Keuringsverslag van een elektrische laagspanning- en zeer lage spanningsinstallatie

NIET CONFORM

Datum keuring: 22/06/2026

Straatnaam IJzerenwegstraat
Huisnummer 6
Busnummer
Postcode 2547
Gemeente LINT
Land België

Stopcontact in keuken waar een aardingspen zit maar geen aarding op toekomt.

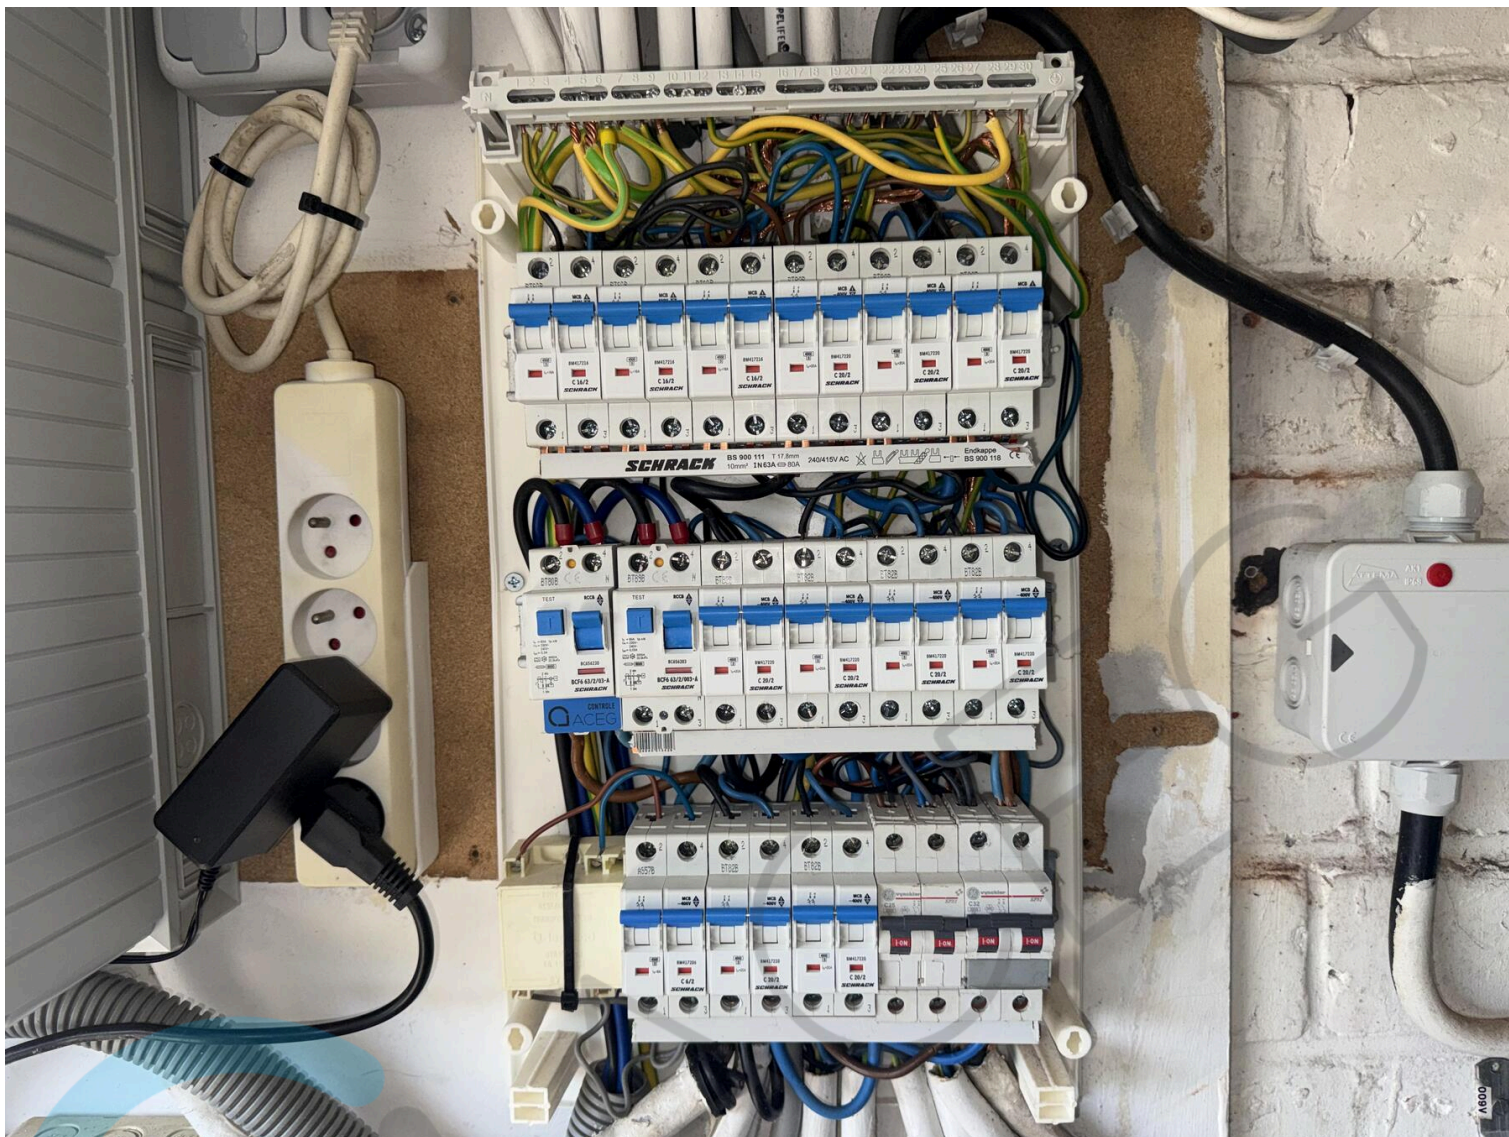
- I2.03 De continuïteit van equipotentiaalverbindingen en/of beschermingsgeleiders zijn niet gewaarborgd. (Boek 1 Onderafdeling 5.3.5.3.G. en 5.4.3.5) Stopcontact in keuken waar een aardingspen zit maar geen aarding op toekomt.
